Mission régionale d'autorité environnementale  
NORMANDIE

**Avis délibéré**  
**Installation d'une chaudière à cogénération  
et augmentation des stockages de matières premières  
sur le site Linex panneaux  
sur la commune d'Allouville-Bellefosse (76)**

N° MRAe 2023-4790

Plan masse du site  
(avec le nord vers le haut)  
(Source : dossier – page 3 du RNT)

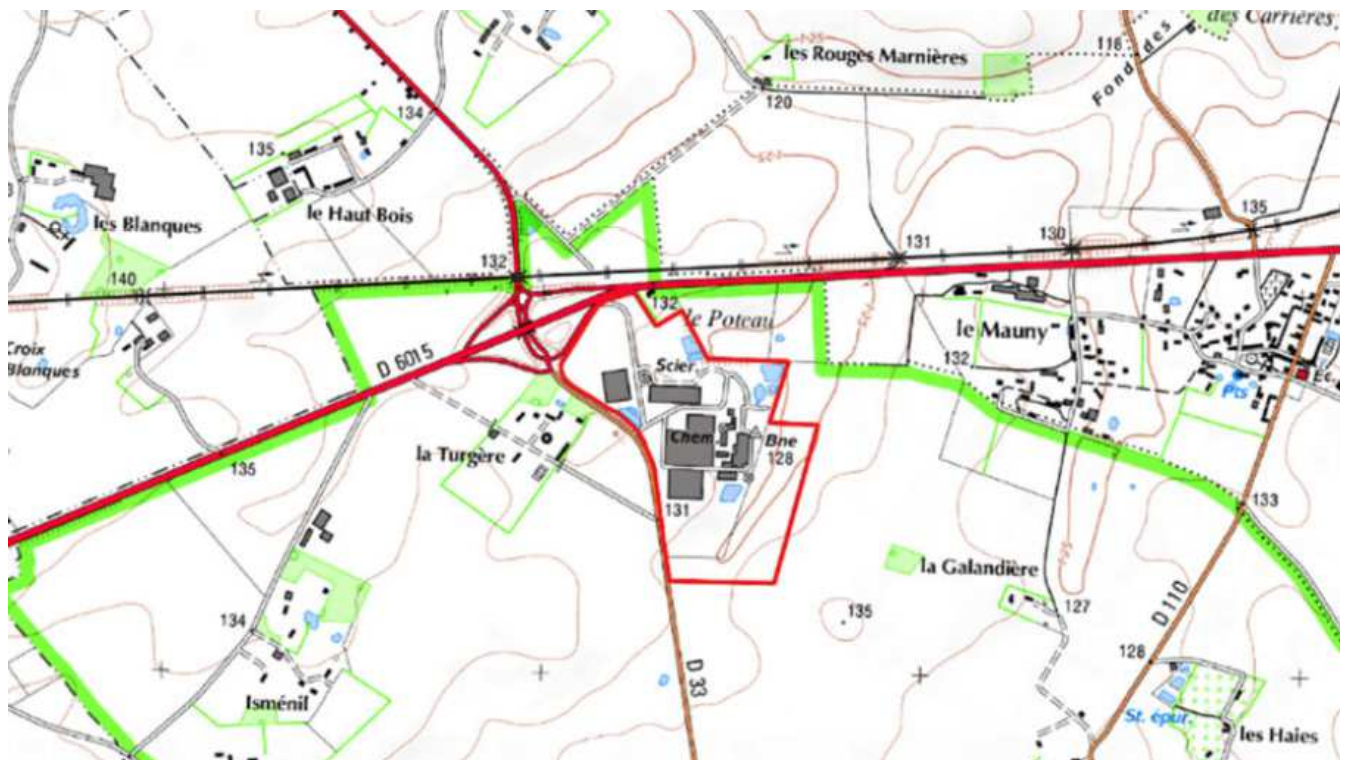
Certains points du projet ne sont pas clairement décrits dans le dossier. D'une part, les nouvelles installations vont en remplacer d'autres qui vont être démantelées (comme la chaudière existante). D'autre part, le projet comprend également le remplacement de deux sécheurs par de nouveaux, d'une technologie plus récente, ainsi qu'une augmentation des capacités de stockage de matières premières. Le volume exact de cette augmentation n'est pas précisé. Le dossier n'indique pas si cette augmentation du volume de stockage procède directement d'une augmentation des capacités de production du site. Une explication précise des différences de fonctionnement entre le site actuel et sa configuration après réalisation du projet est nécessaire, afin de pouvoir mener une comparaison exacte et évaluer plus clairement les impacts sur l'environnement et la santé humaine directement imputables au projet lui-même.

**L'autorité environnementale recommande de compléter l'étude d'impact en intégrant dans le périmètre du projet l'ensemble de ses composantes, y compris le démantèlement des installations existantes. Elle recommande d'explicitier les évolutions introduites par le projet et leurs incidences potentielles sur l'environnement et la santé humaine en exposant les différences de fonctionnement du site actuel et du site après mise en œuvre du projet. Elle recommande également de préciser la part estimée de chacune des différentes sources d'approvisionnement en biomasse de la future chaudière (les sous-produits générés sur le site et le bois en fin de vie provenant de filières régionales) et les volumes correspondants.**
